BZzp.261.43.2021

Dotyczy: postępowania o udzielenie zamówienia publicznego na wykonanie instalacji wentylacji mechanicznej w magazynie nr 4 w Składnicy w Komorowie, postępowanie nr: BZzp.261.43.2021.

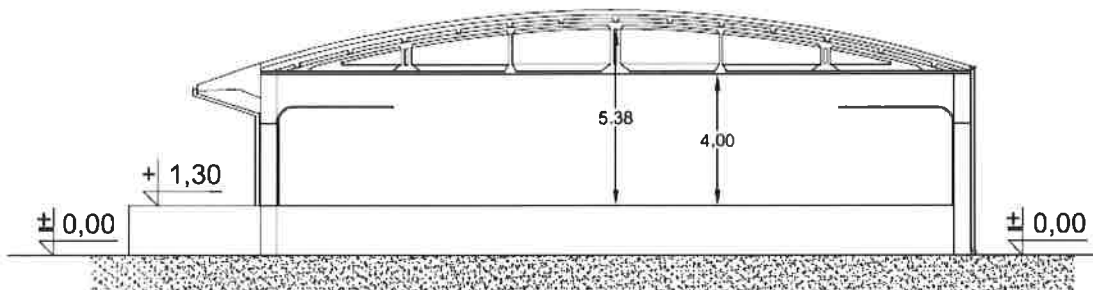
W załączonej dokumentacji nie ma podanych wysokości pomieszczeń, proszę o ich podanie albo udostępnienie projektu architektury.
